調 查 報 告

壹、案由：113年4月3日上午7時58分發生強震後，新北捷運環狀線板新站至橋和站間之軌道，疑似有11處發生位移受損情事，初步評估橋梁復原工程約需花費新臺幣4億餘元，且預估至少要修復1年以上。究軌道位移之原因為何？有無涉及設計、施工或維護不良等人為因素？均有深入瞭解之必要案。

圖1 施工圖調坡板銑孔深度圖

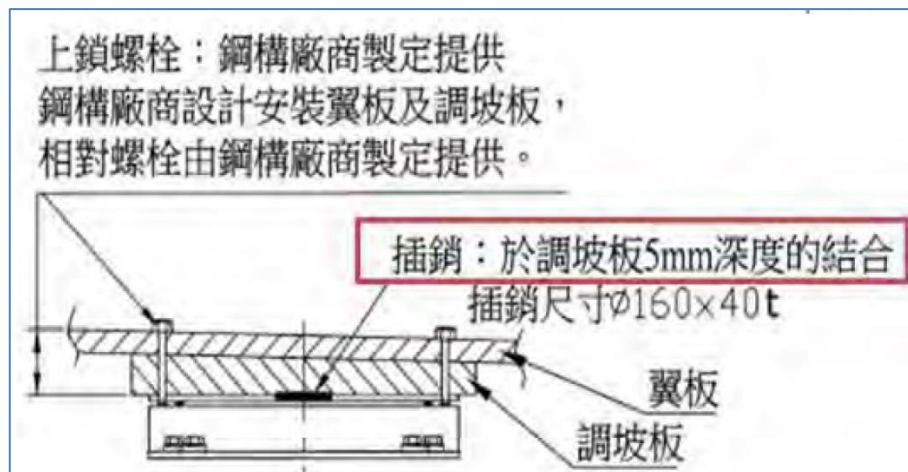
(三)經查本案施工單位所繪製之施工圖，顯示其調坡板銑孔深度僅5mm深度(如圖1所示)。惟現場調查時，量測調坡板銑孔深度達41mm(如圖2所示)，即實際銑孔深度遠大於施工圖規定之值。如此將造成插銷上方有36mm的贅餘空間，連同施工圖要求的5mm結合深度(共計41mm)，完全足以容納高度僅40mm的插

圖2 現場調查銑孔深度示意圖(以P1217為例)

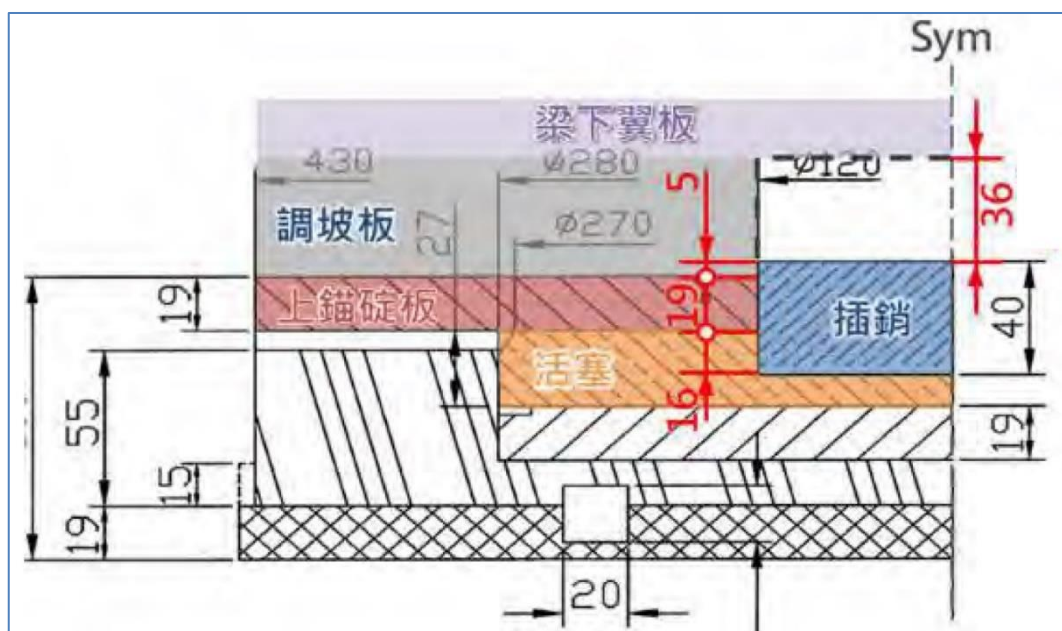
鎖，使得地震下有機會因搖晃而整體彈跳至活塞上方銑孔內，致使插銷喪失上錨碇版和下方活塞盤間剪力傳遞功能，進而產生上、下盤錯位。據執行支承現況調查的新北市土木技師公會將災損橋梁頂升後果然發現，插銷在地震力作用下脫離活塞，卡在盤式支承上盤或因上下盤錯位後、掉落至帽梁上，其二種態樣照片如圖3、圖4所示，破壞機制示意如圖5。另外，插銷跳脫亦造成拉拔板損壞，如圖6所示。

圖8 鋼箱梁位移方向示意圖

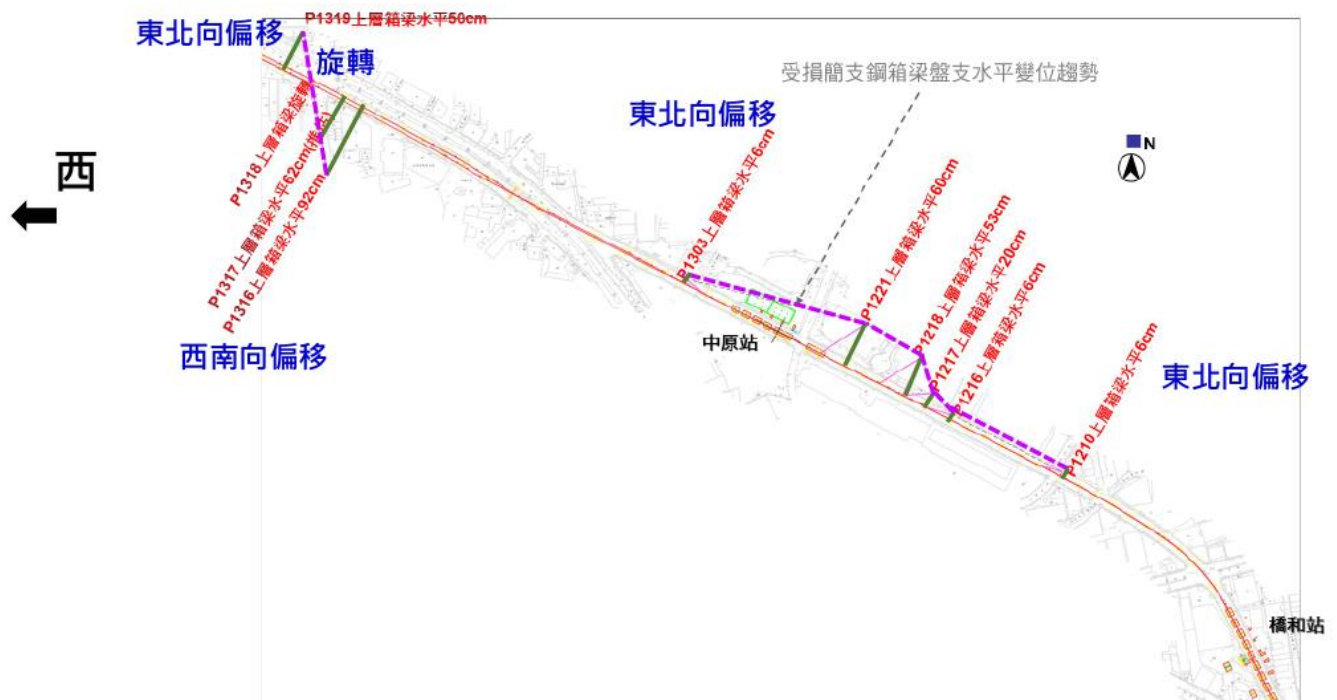
及防落設施規定移至8.5節，但條文內容仍與95年版大同小異，依舊未明確規範防落設施具體形式(名稱)、內涵、功用、設置方式等，且依舊僅針對縱向(行車)方向規定。據新北捷運局簡報資料，本次0403地震造成11處鋼箱梁產生錯位、軌道變形，其中5處位於橋和站與中原站間，5處位於中原站與板新站間，剩餘1處則在景安站附近。鋼箱梁最大位移量達到92cm(如圖8所示)，致軌道變形斷裂，所幸當時並無列車在災損路段運行，否則後果不堪想像。
